四川省东润服装加工有限责任公司劳动改造用房（一期）建设项目（产业升级项目）建筑红线调整图

总平面图 1:1500

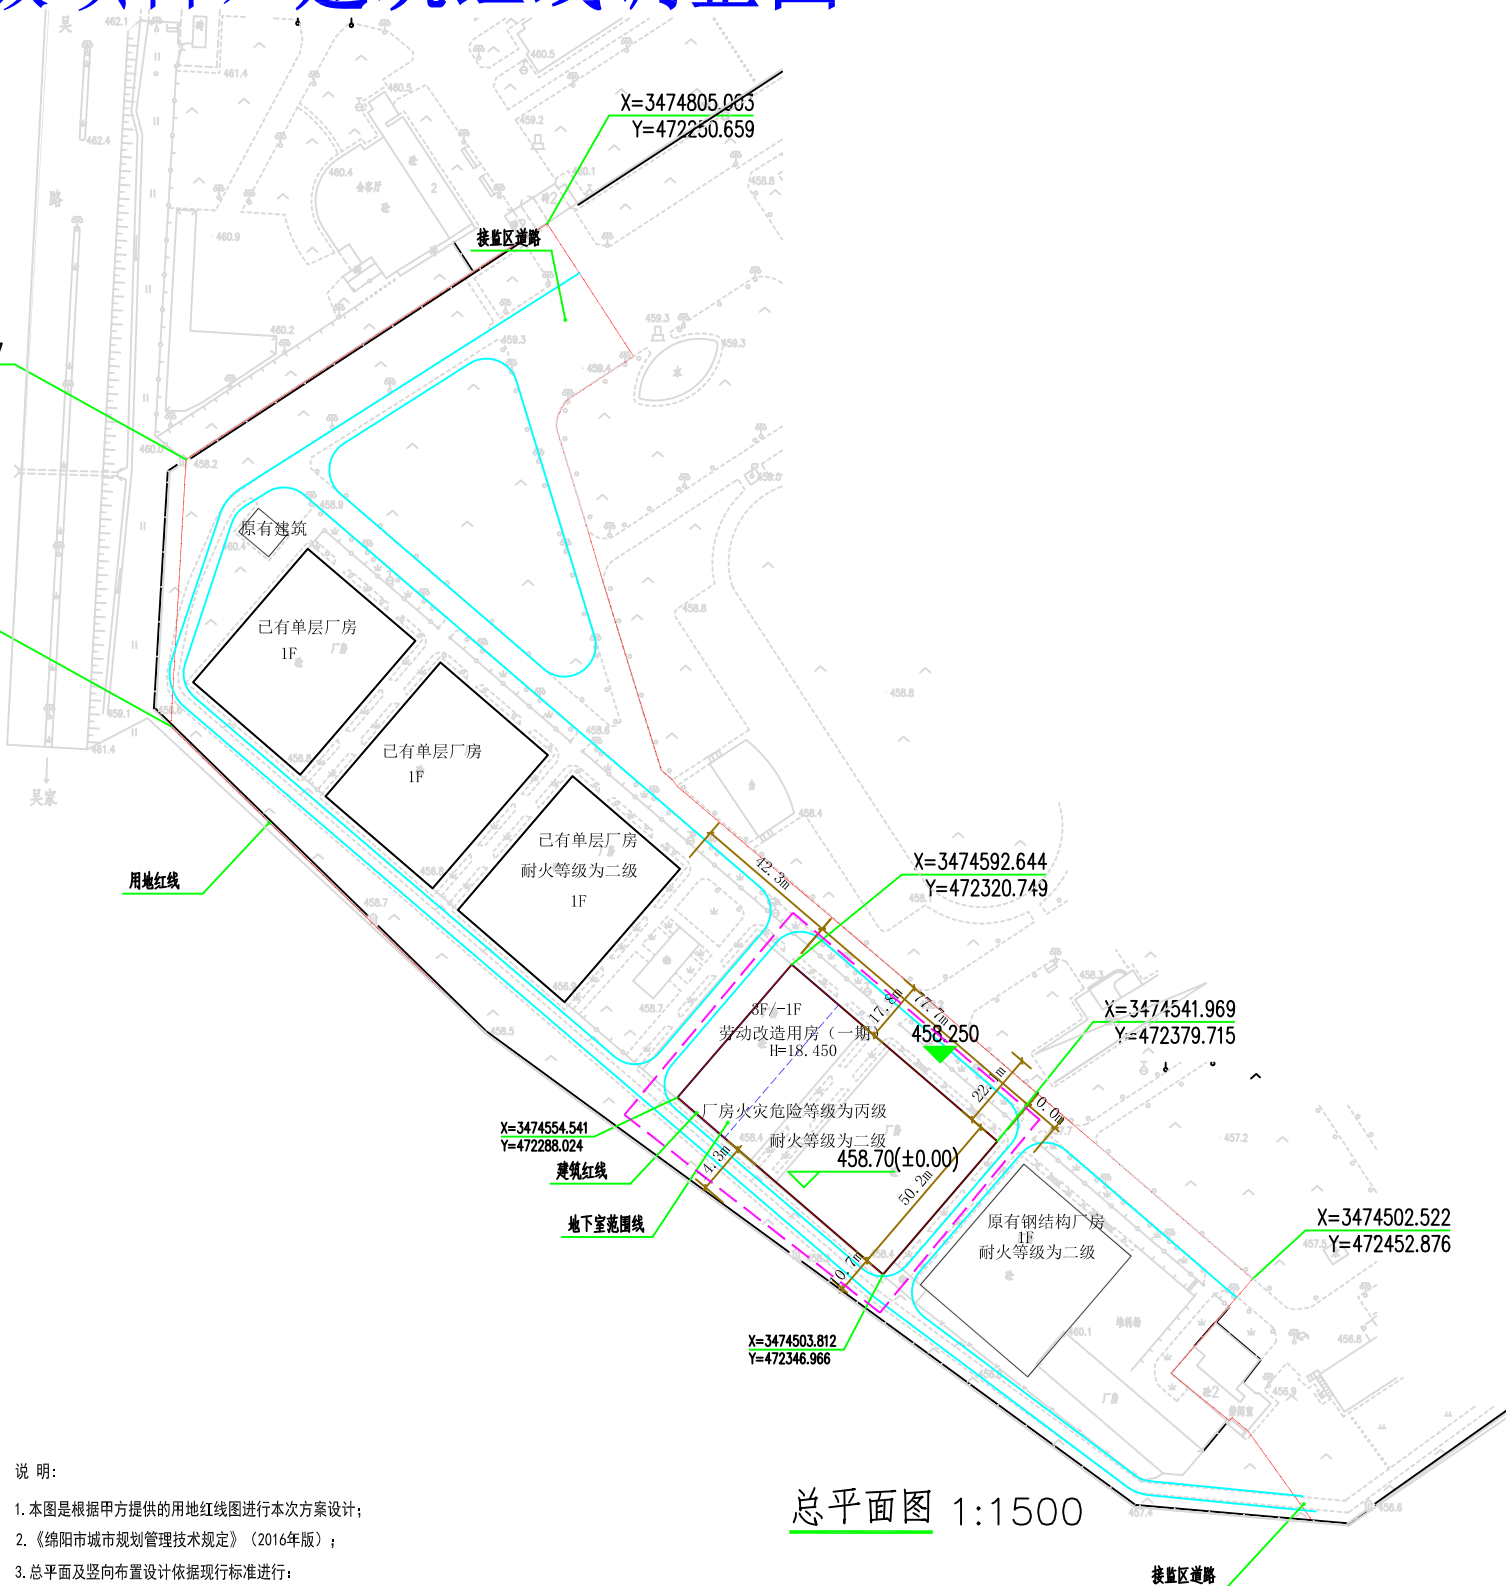
同意四川省东润服装加工有限责任公司在用地红线内修建劳动改造用房（一期）建筑面积≤14240.61平方米（其中地下室建筑面积902.16平方米）建筑最突出部分不得超越红线并满足如下要求：

(1) 本红线图为技术审查，除城市规划要求调整外，应严格按此红线图实施；若确需变更，红线图必须报我局重新审定后方可变更。建筑方案应报我局审查；并严格按基本建设程序办完报批手续后，方可开工建设。一年内未办理《建设工程规划许可证》以及办理《建设工程施工许可证》六个月内不开工，又未办理延期手续的，该总图自行失效。

(2) 应征消防、人防意见。

(3) 室外排水采用分流制，雨水、污水分别排入城市雨、污水管网。用地范围内管线及其它市政设施应探测，涉及管线及其它市政设施保护，搬迁必须征得产权单位的同意。

(4) 环卫、市政等配套设施应经主管部门核定准确位置。其它配套设施按国家相关规定及规划要求设置。

(7) 图中采用紫色虚线圈出范围为本次修改范围，其余未修改处应以2018年9月4号批准的总平面图为准。
